Comune di
Pianiga
Città Metropolitana di Venezia

Piano
Eliminazione
Barriere
Architettoniche

Schede edifici

Luglio 2025

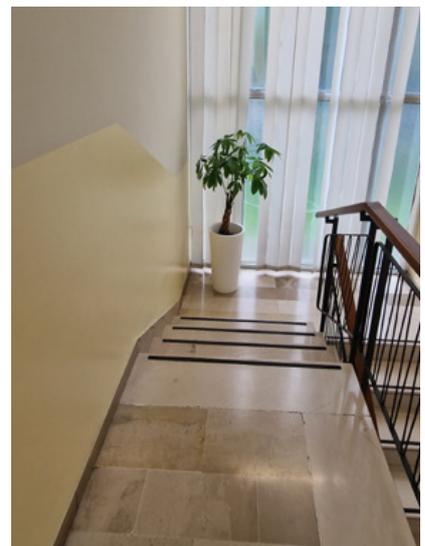
Le scale comuni principali interne non sono dotate di corrimano ambo i lati e di segnalazione pedotattile di fine ed inizio scala. Presente poi un secondo corpo scala con sezione ridotta, anche queste da segnalare con segnalazioni pedotattili, queste presentano anche parapetto al piano con altezza inferiore a 100 cm da adeguare. L'ascensore non reca caratteri in braille alle bottoniere.

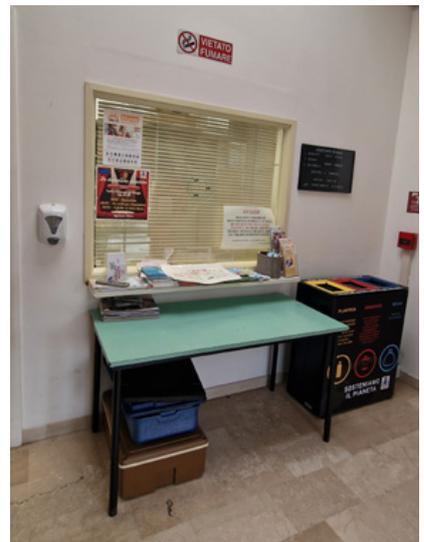
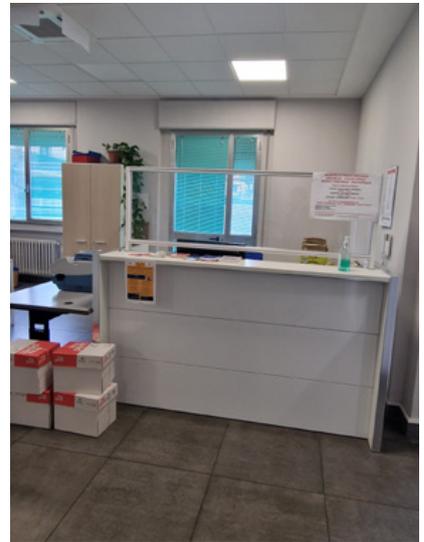
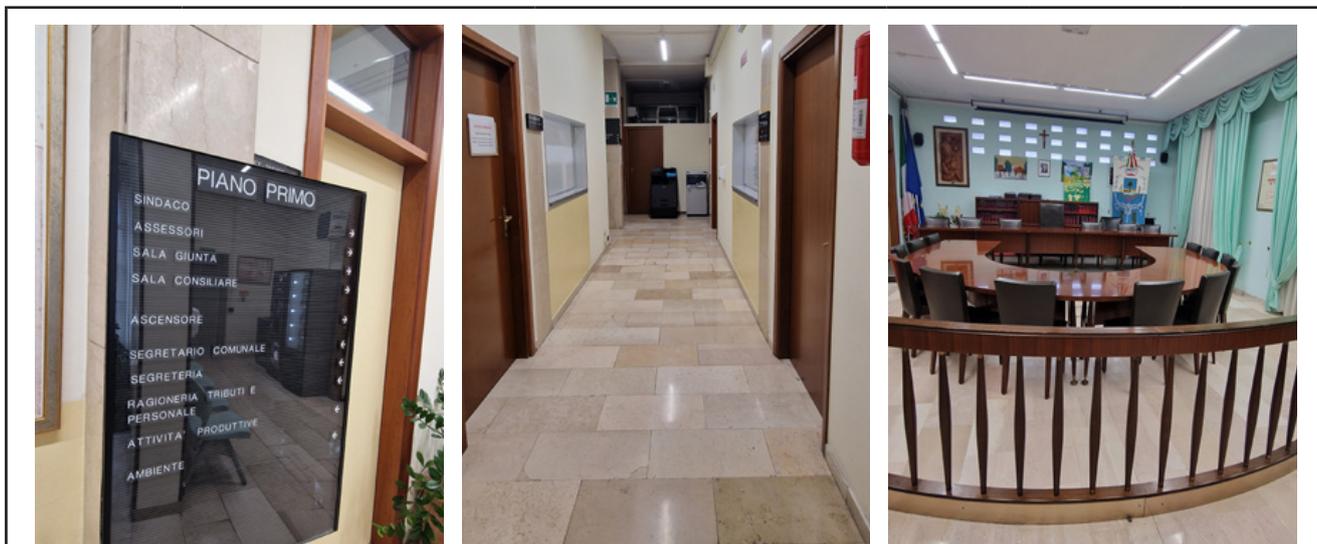
Presenti banconi degli sportelli di ricevimento del pubblico privi di modulo accessibile anche per utente su carrozzina con altezza del pianale entro i 90 cm (Ufficio tecnico, Segreteria, Ambiente), da modificare i banconi esistenti modificando i vani muro. La cartellonistica/segnaletica puo' essere implementata con cartelli CAA (Comunicazione Alternativa Aumentativa) utili per persone con disturbi dello spettro autistico, ipovedenti o persone di lingua straniera. In particolare è opportuno segnalare sin dall'ingresso principale all'utenza la posizione dell'ascensore, consigliando per servirsene di accedere attraverso l'ingresso su Via Montello, visto il percorso interno poco agevole per raggiungerlo.

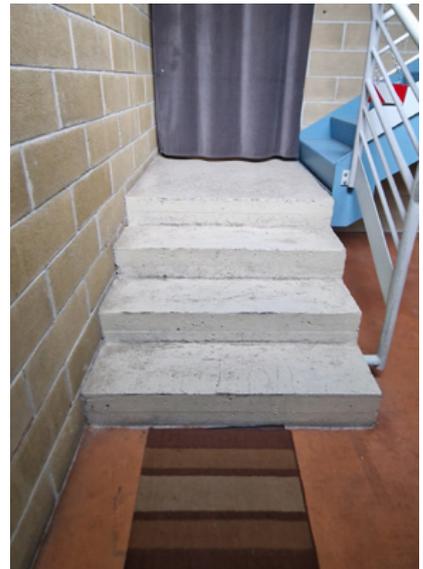
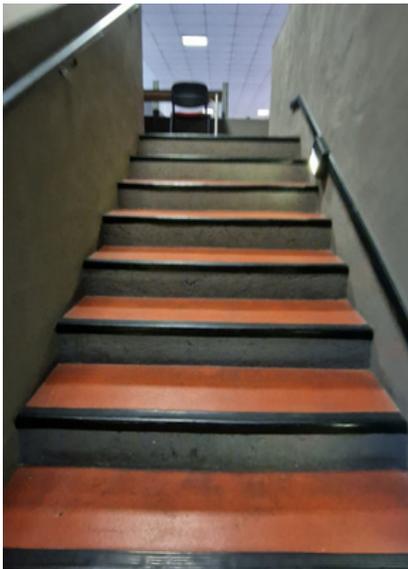
Le scale per la galleria sono da dotare di corrimani su ambo i lati e segnalazioni pedotattili, da dotare di corrimano su un lato anche i gradini per il palco e mattonelle pedotattili. Necessario installare un servoscala per i gradini di accesso al palco o lato platea o lato camerini. Al momento non utilizzati se non con spazi di magazzino/servizio i locali al p1.

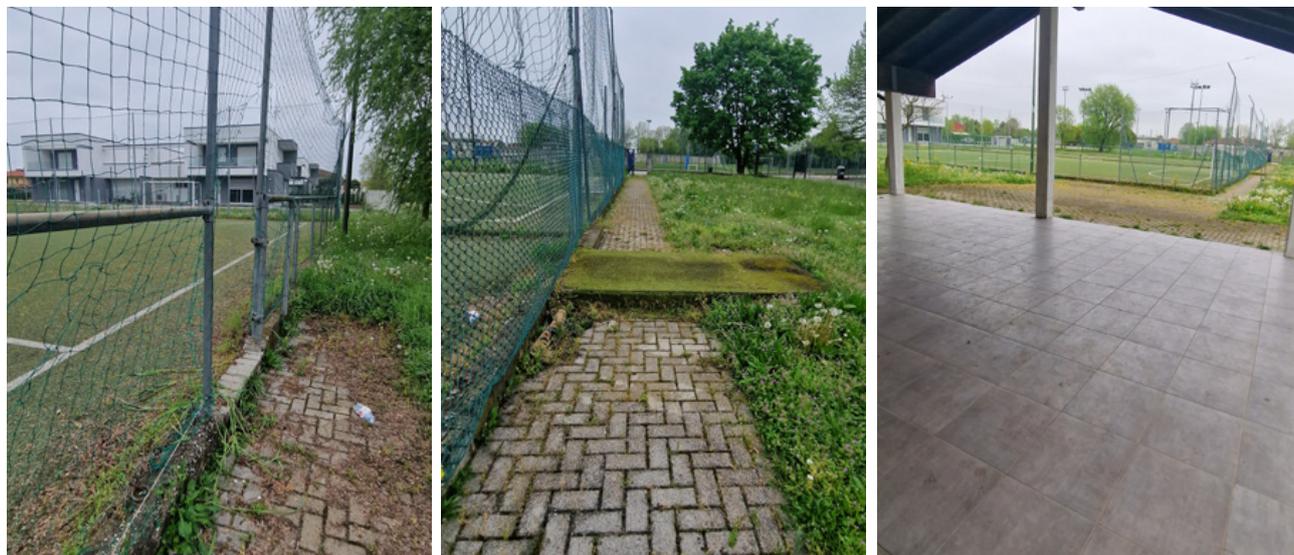
Gli accessi ai campi presentano gradino alla soglia non raccordato, presente salti di livello lungo il percorso al perimetro da raccordare.

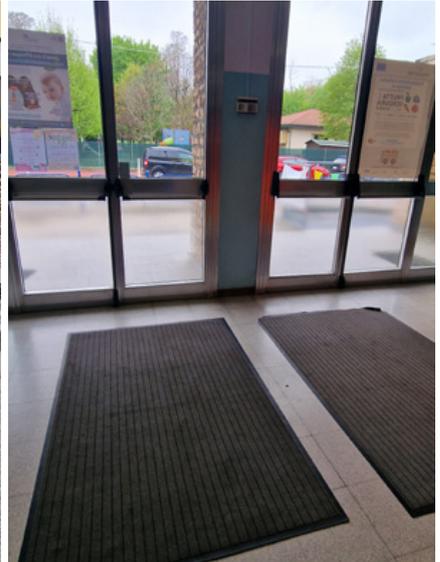
La rampa a servizio dell'ingresso risulta accessibile, da installare almeno un corrimano ai gradini esterni e segnalazione pedotattile per non vedenti. L'accesso si costituisce di porte vetrate, da posizionare ai battenti dispositivo che permetta anche a persona ipovedente l'immediata individuazione della superficie trasparente. Da incassare gli zerbini e riposizionare il campanello.

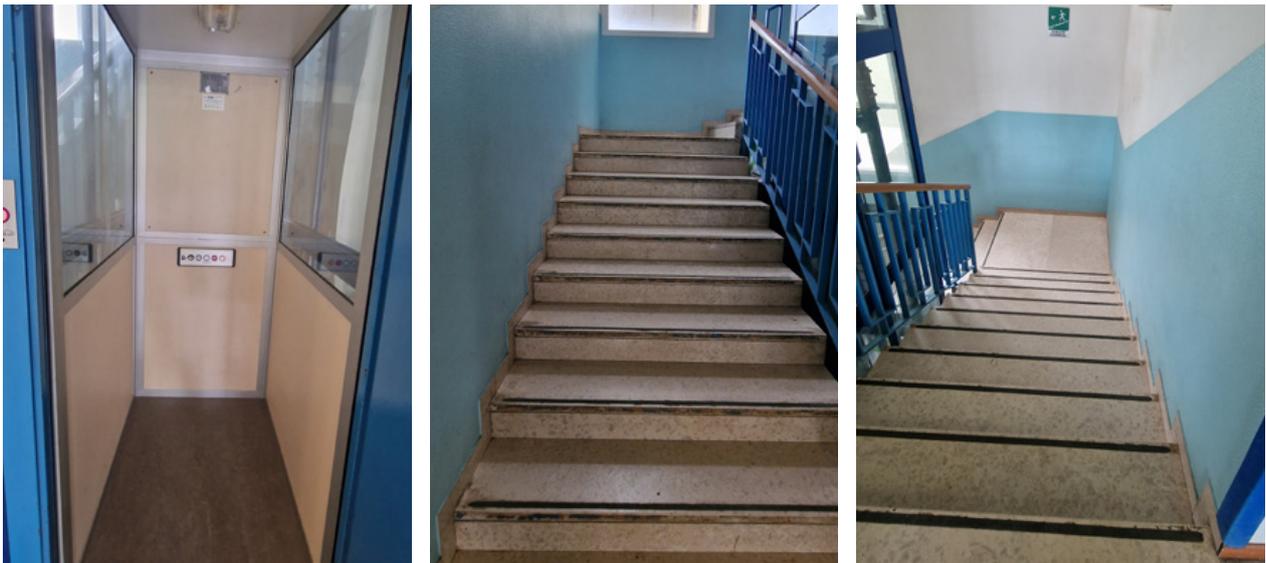
Le scale comuni interne non sono dotate di segnalazione pedotattile di fine ed inizio scala nè di corrimano ambo i lati da posizionarsi a doppia altezza 75 e 90 cm. Presente un elevatore come dispositivo per superare il dislivello, la porta non scorrevole e le ridotte dimensioni di cabina non rendono tale soluzione quella che garantisce il più alto livello di accessibilità, nel momento che emergerà la necessità di sostituzione dell'impianto opportuno valutare la possibilità di realizzare un ascensore.

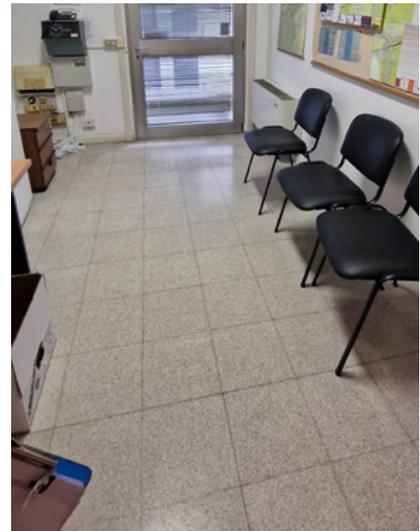
Il bancone di ricevimento per il pubblico non è dotato di pianale con altezza entro i 90 cm dal piano di calpestio. La disposizione interna degli arredi mobili rende difficilmente accessibili gli spazi per una carrozzina.

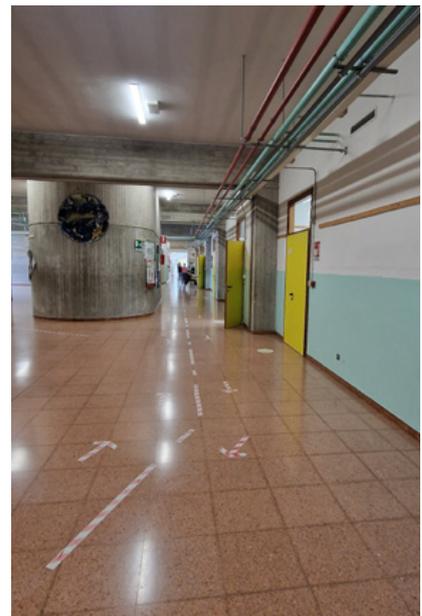
La cartellonistica/segnaletica puo' essere implementata con cartelli CAA (Comunicazione Alternativa Aumentativa) utili per persone con disturbi dello spettro autistico, ipovedenti o persone di lingua straniera. Necessario apporre a tutte le porte vetrate presenti negli spazi comuni segnalazione che permetta anche ad utente ipovedente l'immediata individuazione delle superfici trasparenti.

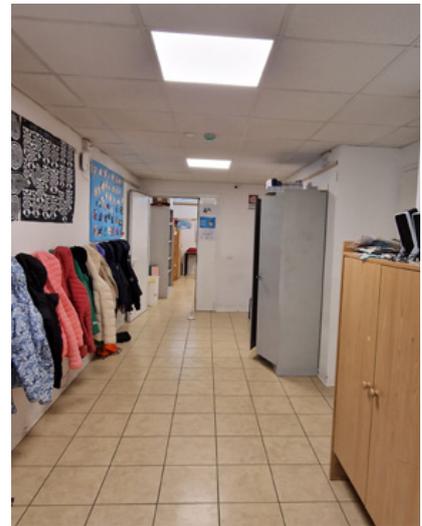
Necessario apporre a tutte le porte vetrate presenti negli spazi comuni segnalazione che permetta anche ad utente ipovedente l'immediata individuazione delle superfici trasparenti. La cartellonistica/ segnaletica puo' essere implementata con cartelli CAA (Comunicazione Alternativa Aumentativa) utili per persone con disturbi dello spettro autistico, ipovedenti o persone di lingua straniera. Si rileva un comfort acustico non ottimale diffusamente specie nelle singole aule, il riverbero esistente puo' essere fattore di disagio in particolar modo per utenti con disturbo dello spettro autistico, i quali difficilmente riescono a trattenersi in ambienti di questo tipo, ma anche per persona cieca che si affida all'udito in misura maggiore per l'orientamento e relazione o per persona con problemi d'udito. Necessario approfondire questo aspetto con progetto acustico da eseguirsi.

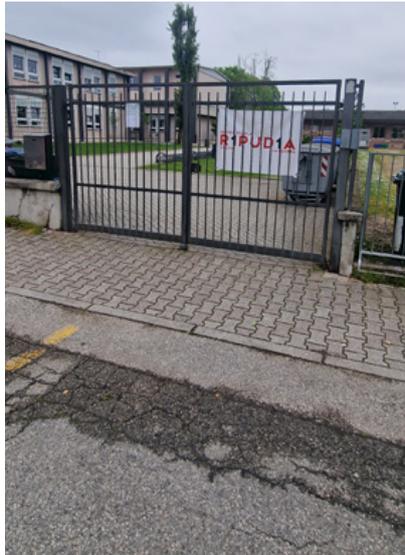
Il cancello carrabile d'accesso non è dotato di requisiti di leggerezza e facilità d'uso per essere considerato accessibile da parte di persona fragile; la soluzione ottimale resta ricavare un cancello pedonale. Da riposizionare il citofono.

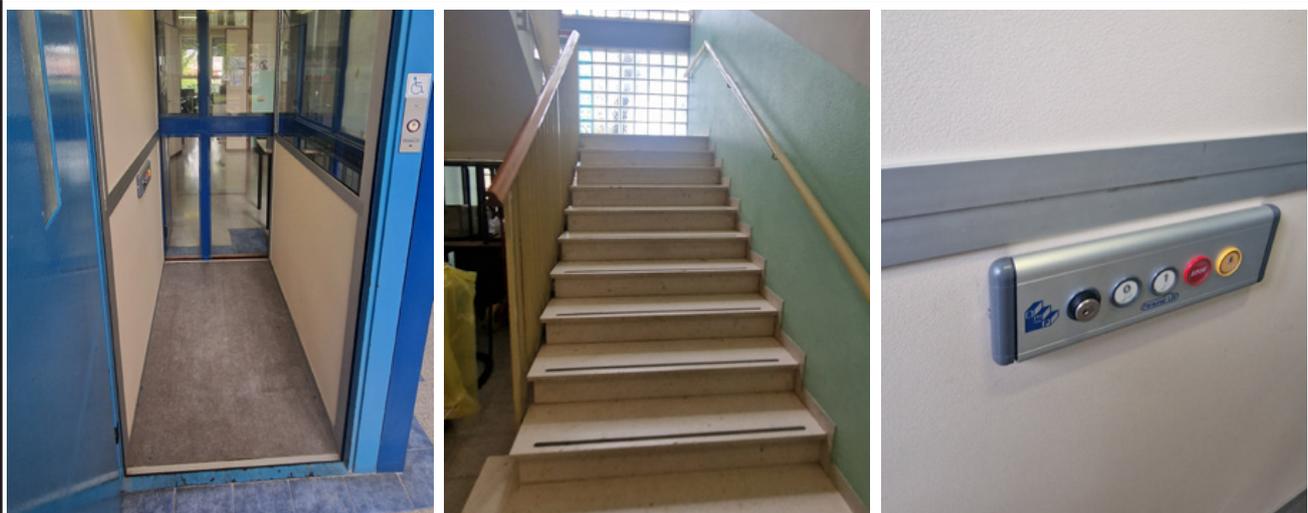
Le scale comuni interne non sono dotate di segnalazione pedotattile di fine ed inizio scala. Presente un elevatore come dispositivo per superare il dislivello, la porta non scorrevole e le ridotte dimensioni di cabina non rendono tale soluzione quella che garantisce il più alto livello di accessibilità, nel momento che emergerà la necessità di sostituzione dell'impianto opportuno valutare la possibilità di realizzare un ascensore.

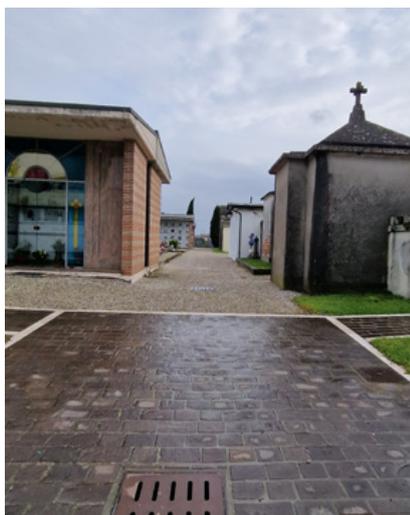
In generale il Cimitero presenta un livello di accessibilità non ottimale, per via della finitura della maggior parte dei percorsi, in ghiaia, poco o per nulla percorribile da parte di una carrozzina. Necessario procedere gradualmente alla pavimentazione dei percorsi, in caso non si potesse procedere alla pavimentazione di tutti i percorsi con finitura artificiale o in pietra, quale potrebbe essere il caso dei camminamenti all'interno dei campi d'inumazione, è possibile alternativamete ipotizzare la realizzazione di camminamenti in calcestruzzo con adeguata rullatura e costipazione della stratigrafia del pacchetto e strato superficiale con pezzatura fine 1/3 mm permette di ottenere percorsi pienamente accessibili, senza alterare la permeabilità del suolo e permettendo opere di scavo eventualmente necessarie per procedere alle sepolture.

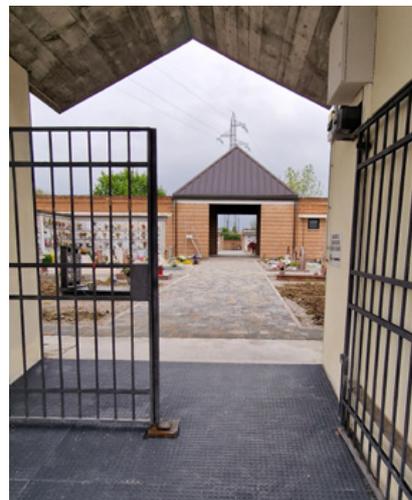
Accessibili l'ingresso, consigliabile dotare i gradini esterni di segnalazioni per non vedenti ed almeno un corrimano altezza 90 cm.

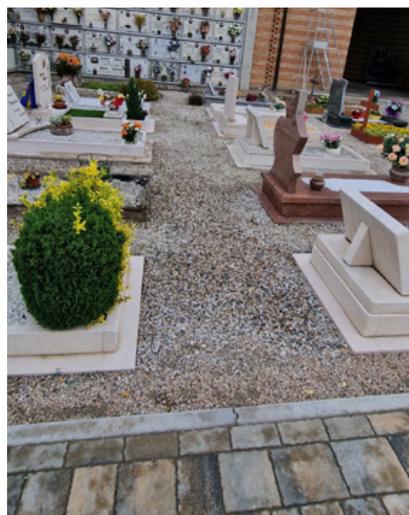
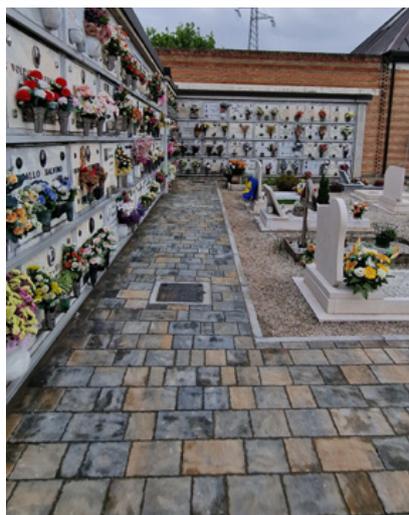
In generale il Cimitero presenta un livello di accessibilità non ottimale, per via della finitura di alcuni percorsi ancora in ghiaia o con quadrotti appoggiati al terreno non accessibili da parte di una carrozzina. Da garantire percorsi accessibili per raggiungere anche tutte le cappelle private, in presenza di gradino all'accesso sarà poi compito del prato previa autorizzazione eliminare il dislivello. Necessario procedere gradualmente alla pavimentazione dei percorsi, in caso non si potesse procedere alla pavimentazione di tutti i percorsi con finitura artificiale o in pietra, quale potrebbe essere il caso dei camminamenti all'interno dei campi d'inumazione, è possibile alternativamete ipotizzare la realizzazione di camminamenti in calcestruzzo con adeguata rullatura e costipazione della stratigrafia del pacchetto e strato superficiale con pezzatura fine 1/3 mm permette di ottenere percorsi pienamente accessibili, senza alterare la permeabilità del suolo e permettendo opere di scavo eventualmente necessarie per procedere alle sepolture.
